Safety Recall Notice

Abbildung1. Schnellspanner mit Gefahr des möglichen Kontakts von Hebel und Scheibenbremse.

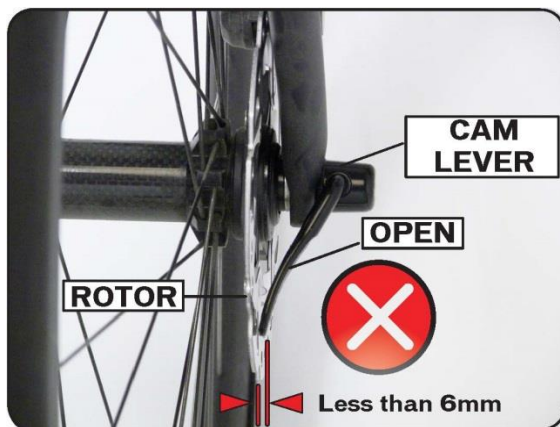
Abbildung 1. zeigt den möglichen Kontakt zwischen dem Schnellspannerhebel und der Brems Scheibe.

Wenn der Schnellspanner, wie in Abbildung 1. beschrieben, nicht ordnungsgemäß geschlossen oder in geöffnetem Zustand verwendet wird, kann sich der Schnellspannerhebel in der Scheibenbremse verfangen. Unter diesen Umständen kann sich das vordere Laufrad von der Federgabel lösen. Folglich kann es zu einem abrupten Stopp des Rades kommen, sodass der Fahrer die Kontrolle über das Rad verliert. Dadurch besteht ein Verletzungsrisiko.

Vorgangsweise wenn Ihr Rad betroffen ist: Wenn Ihr Rad betroffen ist, wenden Sie sich bitte an Ihren autorisierten Cannondale Händler. Dieser wird Ihnen einen kostenlosen Austausch des Schnellspanners vornehmen.

Abbildung 2. Schnellspanner mit richtigem Abstand zwischen Hebel und Scheibenbremse.

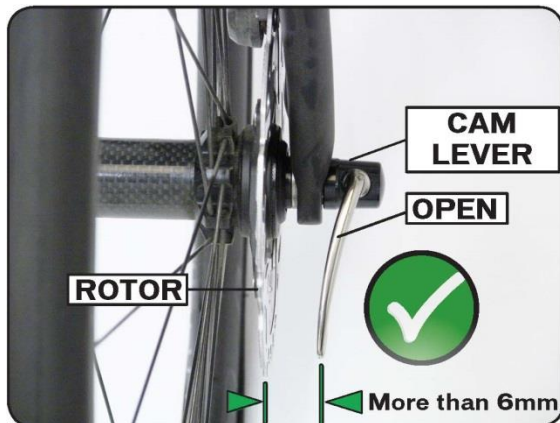
Abbildung 2. zeigt die richtige Position des Schnellspannerhebels. Hier ist es nicht möglich, dass der Schnellspannerhebel die Scheibenbremse berührt.
